23. oktober 2019

## Rapport efter risikomyndighedernes tilsyn hos FF Skagen A/S Olielager, Oliekajen 13, 9990 Skagen

Sagsnummer: GEO-2016-02220  
Dokumentnummer: 3691281

Fotos fra besigtigelsen med bemærkninger:

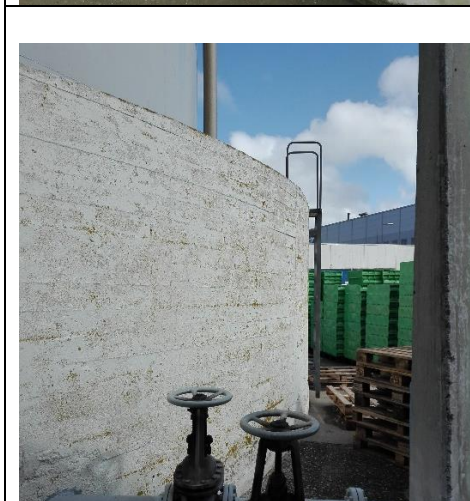
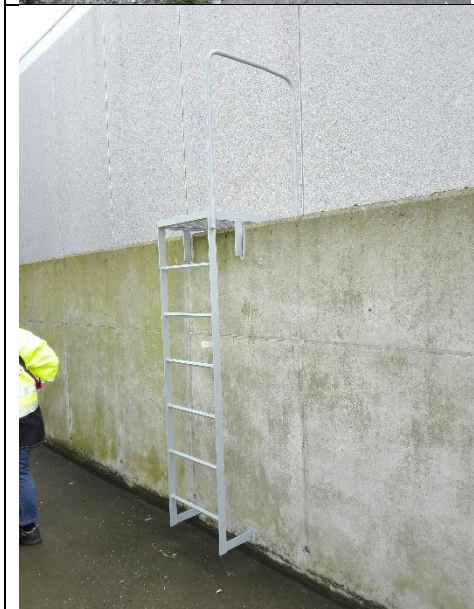
<p>Der oplagres spildolie på tankvognsudleveringsplads, hvor der er mulighed for afløb til kloaksystemet. Dette strider mod vilkår 27 og 28 i miljøgodkendelsen.</p> <p>Virksomheden har efter tilsynet den 3. oktober 2019 oplyst, at oplaget er fjernet.</p>
	<p>Trappes hældning udvendig ved tank 1 er nu i orden.</p>
	<p>Trappes hældning indvendig ved tank 1 er nu i orden.</p>
